Van: [redacted] <[redacted]@whoon.nl>
Verzonden: 23-10-2025 10:33
Aan: [redacted] <[redacted]@eelerwoude.nl>
CC: [redacted] <[redacted]@roosdomtjhuis.nl>, [redacted] <[redacted]@bronckhorst.nl>
Onderwerp: RE: Das Hiddinks weide

VOIP HIDDINKS WEIDE

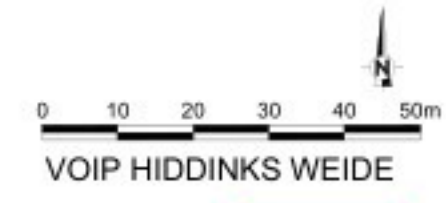
Ik ben er nu mee bezig. In reactie ODA wordt erop geattendeerd dat de grote solitaire eik niet in het ontwerp is opgenomen? Waarom is dat?

Wil jij deze zaken met Ecofact oppakken, zodat er een zorgvuldiger onderbouwd rapport "Nader onderzoek das" komt? Voor wat betreft het plan kan gebruikt worden gemaakt van de laatste versie van de stedenbouwkundige verkaveling. Ik heb [J] gevraagd om de faunaduiker (voor marter) verder uit te werken (die volgt uit Regelinklaan 1). We gaan vooralsnog uit van een buis met een diameter van 50 cm, zie rode lijn. [J] kijkt nog even naar de diameter.

Wat een onzin verhaal. Is gewoon ingepast. Hier liggen boomrapportages etc. als onderbouwing. Zie ook VO-IP/SP
Wie zit dit soort ruis te veroorzaken? Daar ben ik dan wel even heel erg benieuwd en ik ga deze persoon hier persoonlijk op aanspreken.
